**Forum mondial de l'harmonisation des Règlements
concernant les véhicules**

Groupe de travail de l'éclairage et de la signalisation lumineuse

**Simplification des Règlements ONU relatifs à l'éclairage
et à la signalisation lumineuse :****Simplification des Règlements ONU n^{os} 48, 53, 74 et 86****Proposition de nouveau complément aux séries 06, 07
et 08 d'amendements au Règlement ONU n^o 48****Communication du groupe de travail informel
de la simplification des Règlements relatifs
à l'éclairage et à la signalisation lumineuse***

Paragraphe 6.26.9.2, lire :

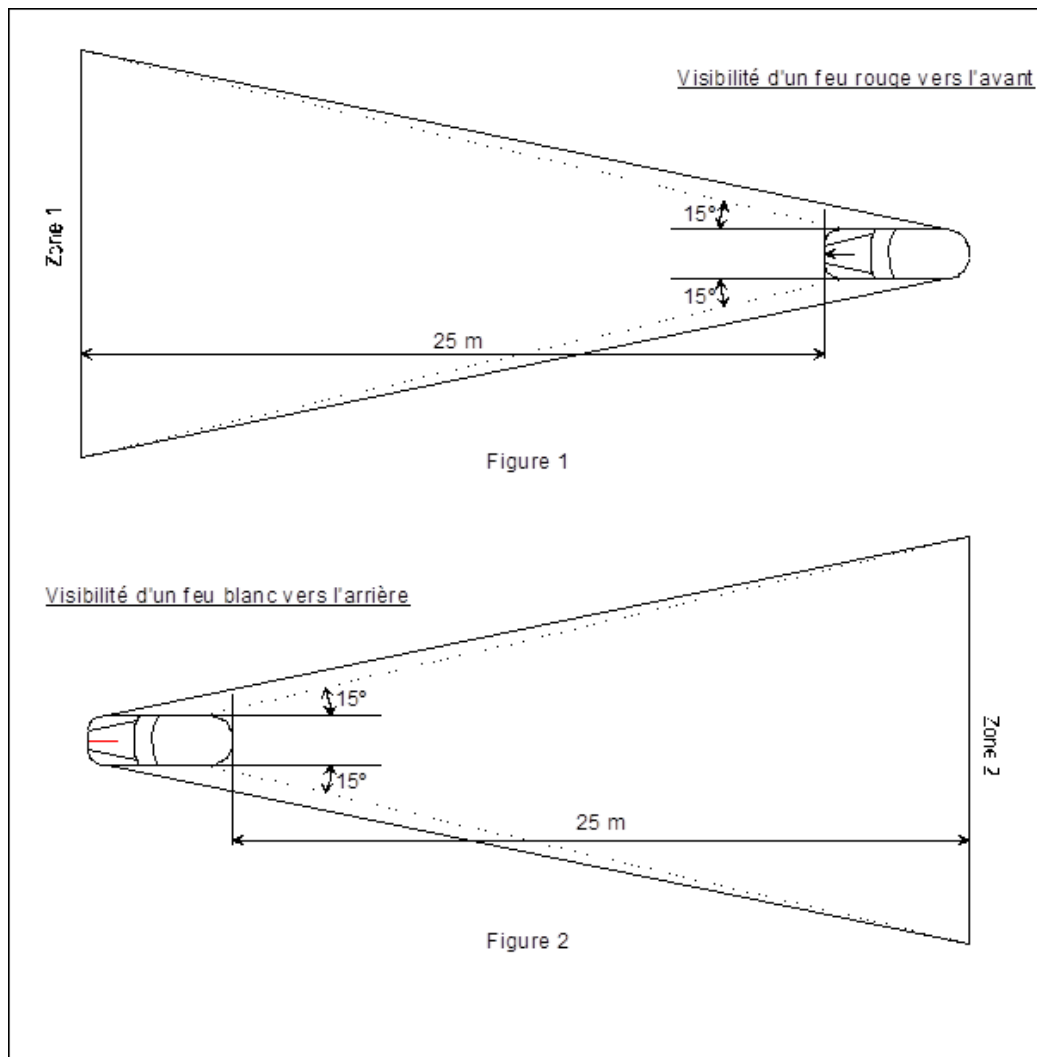
« 6.26.9.2 À la demande du demandeur de l'homologation et avec l'accord du service technique, le respect des prescriptions du paragraphe 6.26.9.1 peut être vérifié sur schéma ou par simulation ou jugé réalisé si les conditions d'installation satisfont aux prescriptions du paragraphe 6.2.2 du Règlement ONU n° 23 ou du paragraphe 5.10.2 ~~de~~ **de la série 00 d'amendements au Règlement ONU n° 148 ou du paragraphe 5.10.1.2 de la série 01 et des séries ultérieures d'amendements au Règlement ONU n° 148**, comme noté dans la fiche de communication de l'annexe 1, au paragraphe 9. ».

Paragraphe 6.26.9.2, lire :

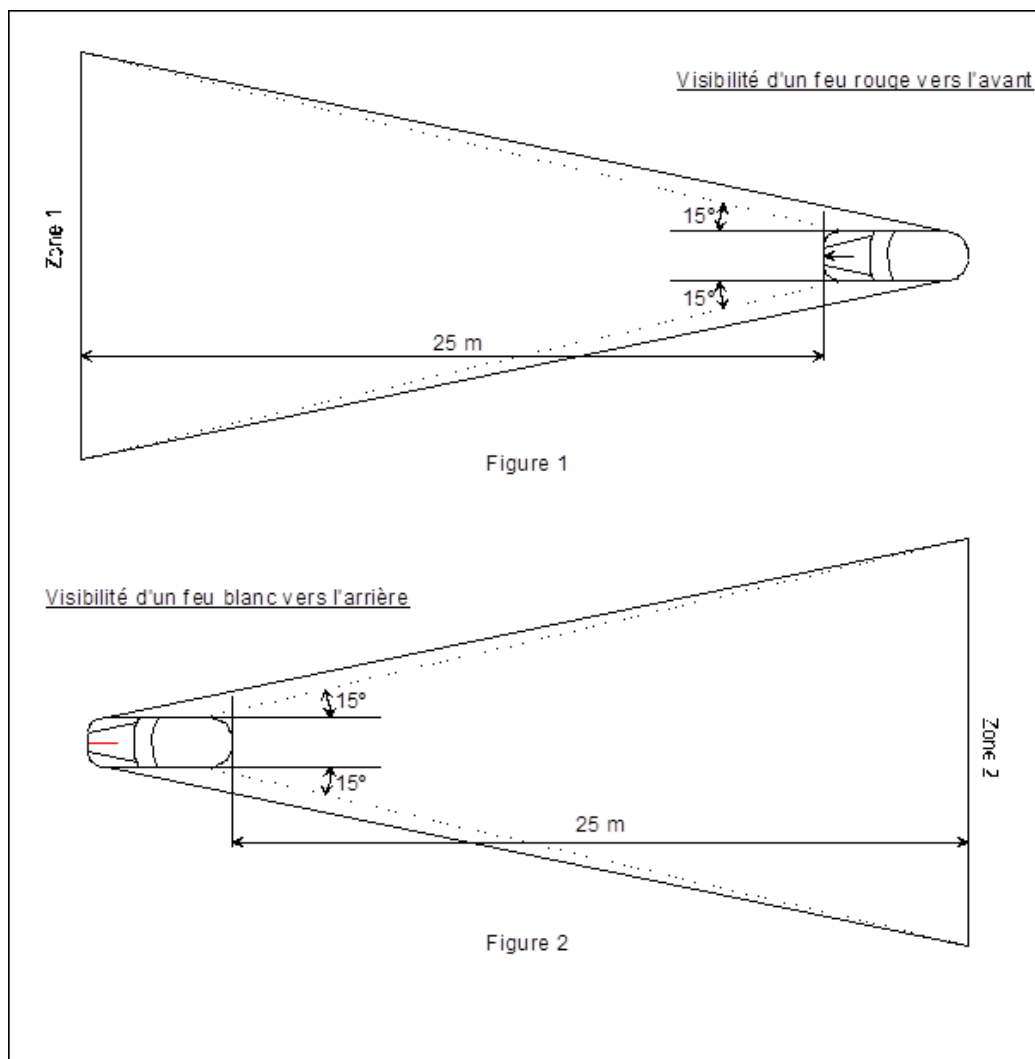
« 6.26.9.2 À la demande du demandeur de l'homologation et avec l'accord du service technique, le respect des prescriptions du paragraphe 6.26.9.1 peut être vérifié sur schéma ou par simulation ou jugé réalisé si les conditions d'installation satisfont aux prescriptions du paragraphe 6.2.2 du Règlement ONU n° 23 ou du paragraphe 5.10.2 ~~de la série 00 d'amendements au~~ Règlement ONU n° 148 **ou du paragraphe 5.10.1.2 de la série 01 et des séries ultérieures d'amendements au Règlement ONU n° 148**, comme noté dans la fiche de communication de l'annexe 1, au paragraphe 9. ».
